PROIZVODNI BILTEN

PB13-07.1-0

Oldham poboljšava performanse njegovog MX 43 kontrolera

Indeks
osnovne ploče

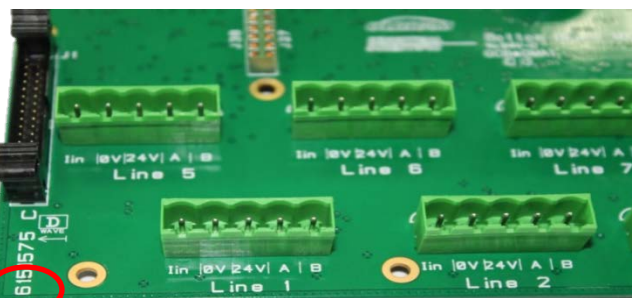
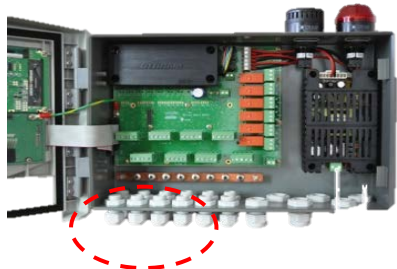
Oldham najavljuje veliki napredak u performansama modula napajanja MX 43 kontrolera. Ova izmena, se odnosi na 4 ro i 8 kanalne verzije za montažu na zid i rek verzije, kod kojih je osnovna ploča označena indeksom C, i stupa na snagu od 1. avgusta 2013. godine.

Maksimalna izlazna struja napajanja MX43 ostaje nepromenjena i iznosi 2.4A . Izmjenjena je raspodela struje mernim linijama. Sada, merne linije mogu da obezbede maksimalno kontinualno 1.2A (1.5A privremeno) u poređenju sa predhodnim makismalnih 0.5A.
